科学技術・学術審議会
研究計画・評価分科会
宇宙開発利用部会
X線天文衛星「ひとみ」の
異常事象に関する小委員会
(第2回 H28.5.31)

第26回宇宙開発利用部会における指摘事項のうち 小委員会にて検証を行う事項についての回答(A改訂)

平成 28(2016)年 5 月 31 日

国立研究開発法人宇宙航空研究開発機構

Z 軸回転時変形

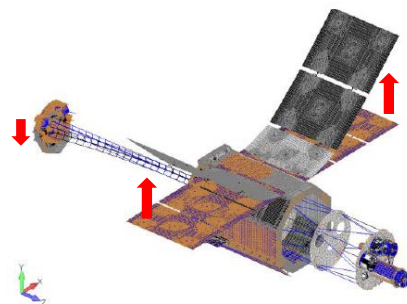
10 回転による分離を想定するのであれば、どのくらいで部位毎の分離をおこなうのか解析結果を示すこと。

調査報告書の補足I(p.48)に示す。

下図に Z 軸回りの回転時の SAP の変形図を示す。図から SAP 取付部に大きな曲げモーメントが生じることがわかる。一方、SAP の Y 軸回りの回転については、SAP 取付部周辺に曲げモーメントが加わらないため、他の軸に比べて許容角速度がかなり大きくなるので省略した。
